改善箇所説明図②

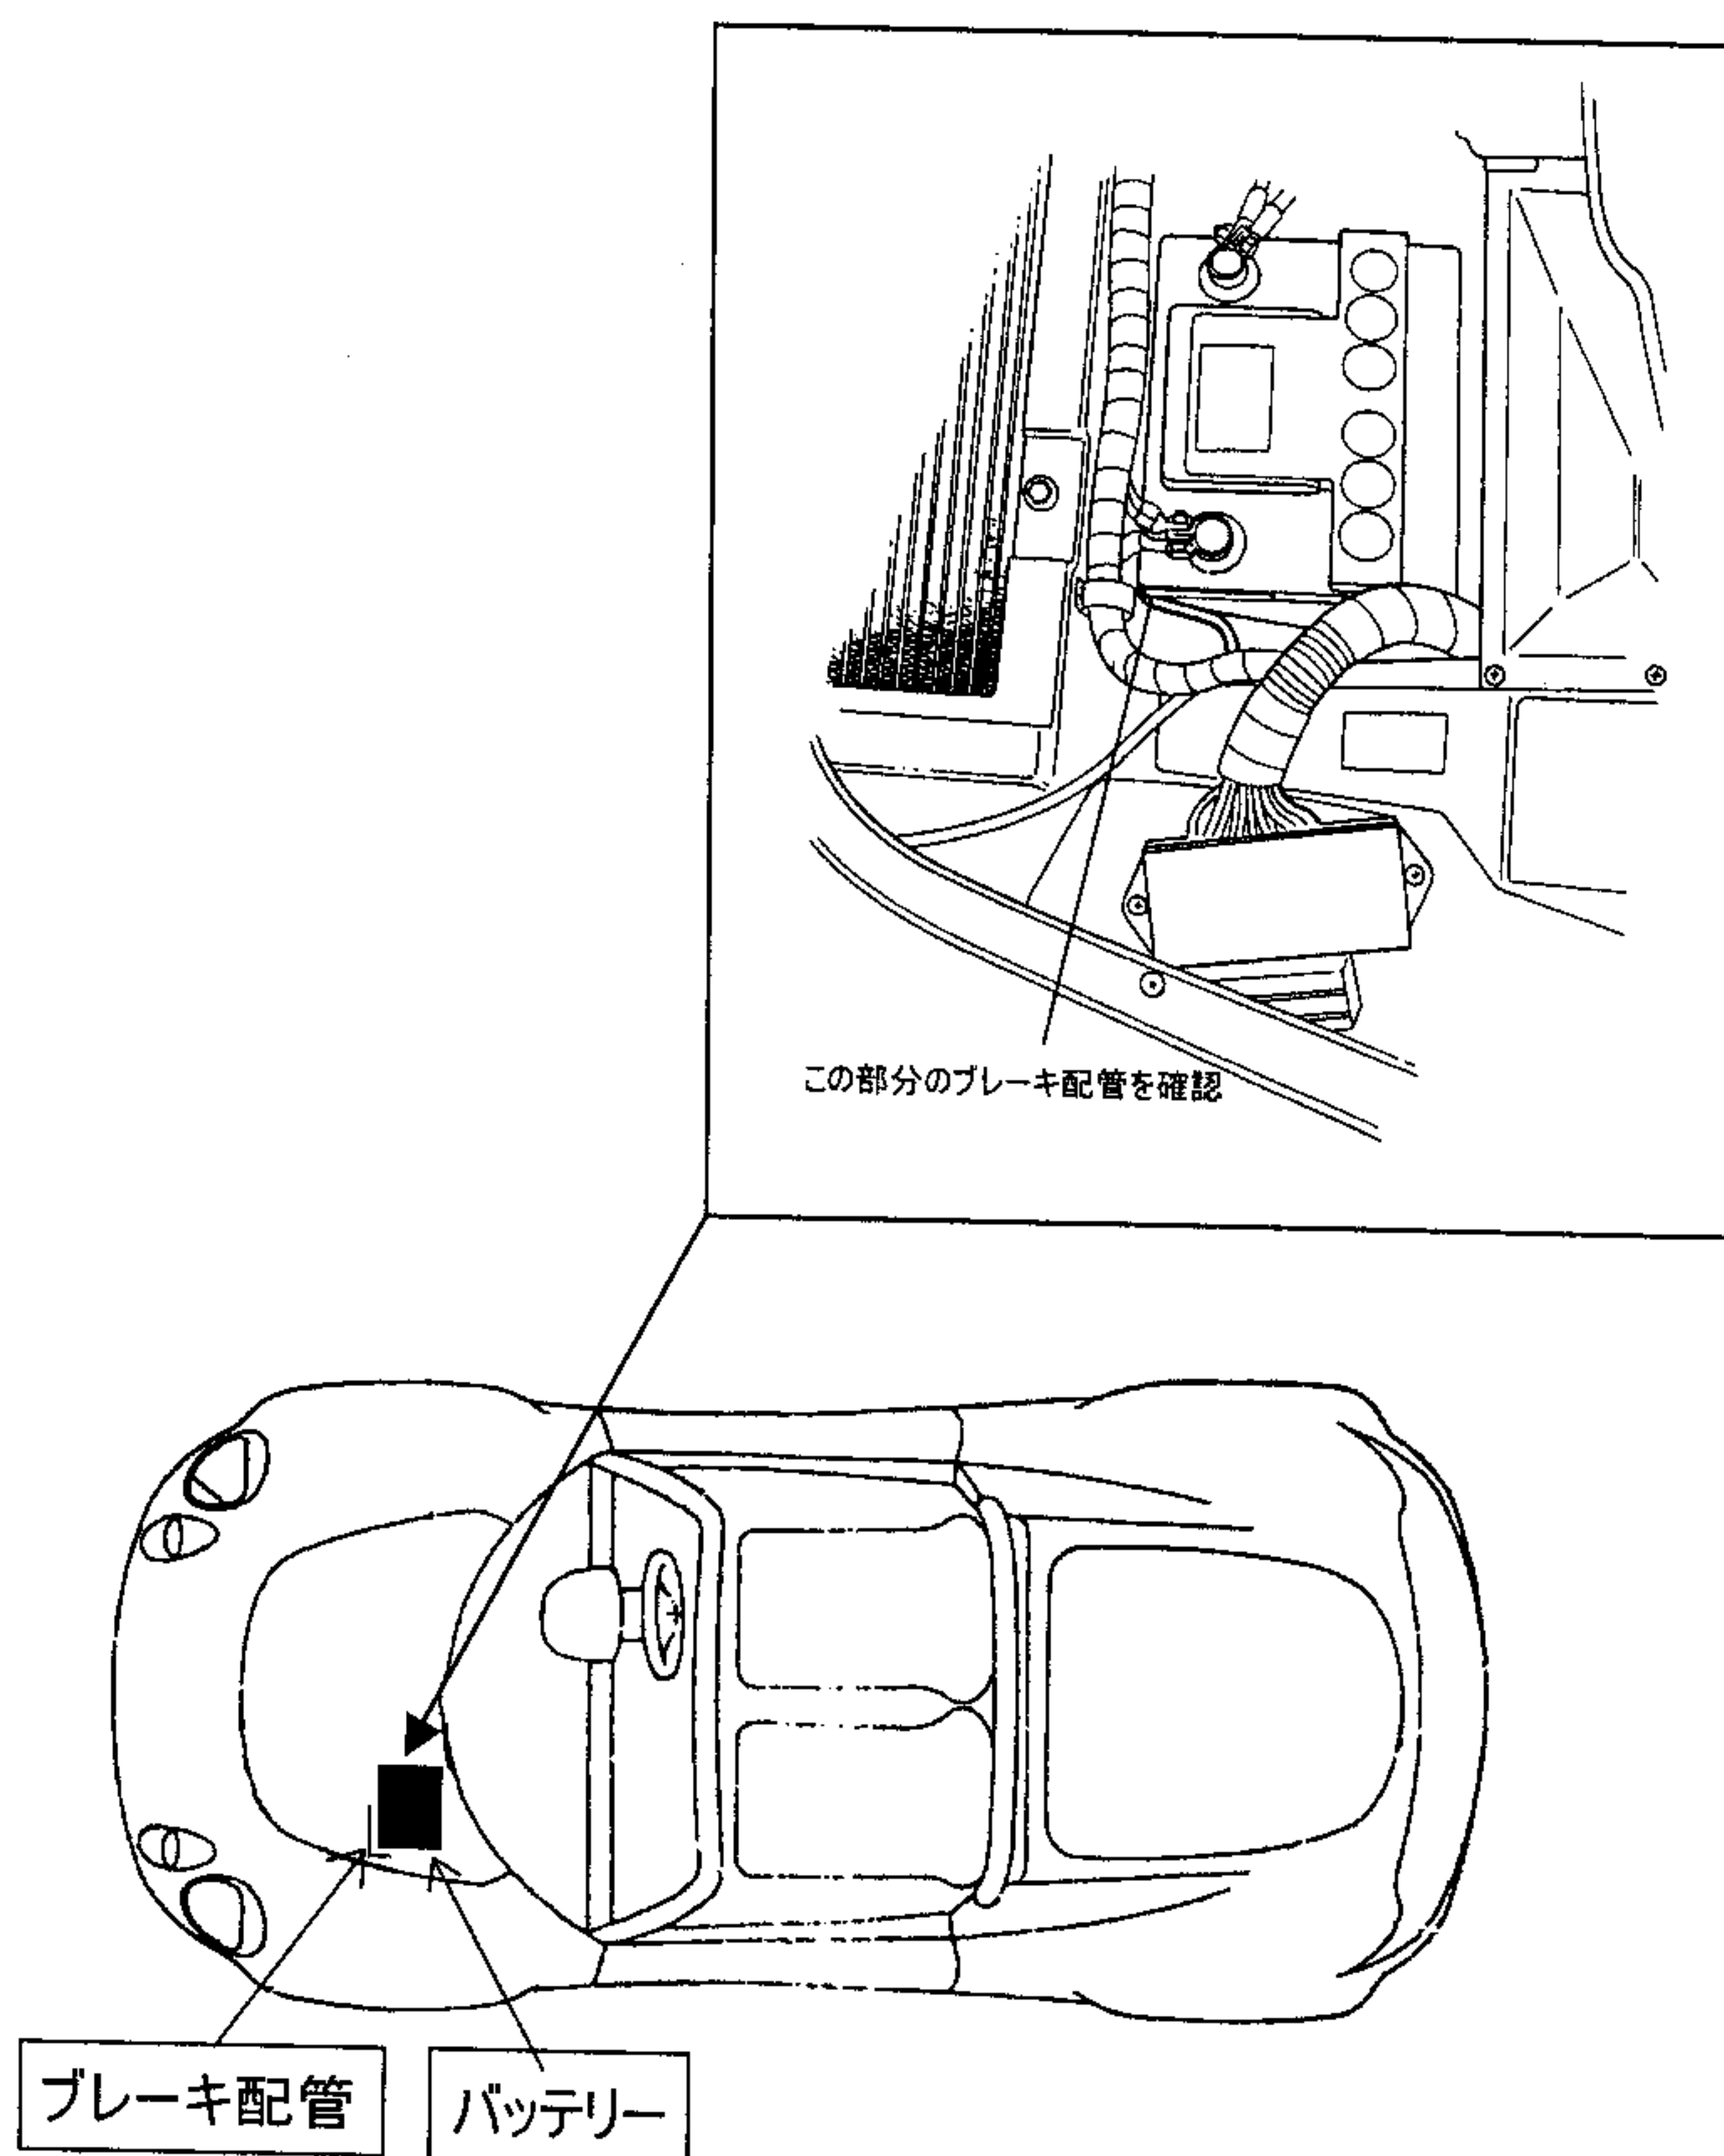
不具合発生箇所

制動装置において、ブレーキ配管の取り回しが不適切なため、バッテリーと干渉しているものがあり、走行時の振動等でブレーキ配管が破損して制動液が漏れ、制動力が不足する恐れがある。

改善内容

全車両、ブレーキ配管を確認し、取り回しの不適切なものは正規の状態にするとともに、損傷のあるものはブレーキ配管及び、バッテリーを新品と交換する。
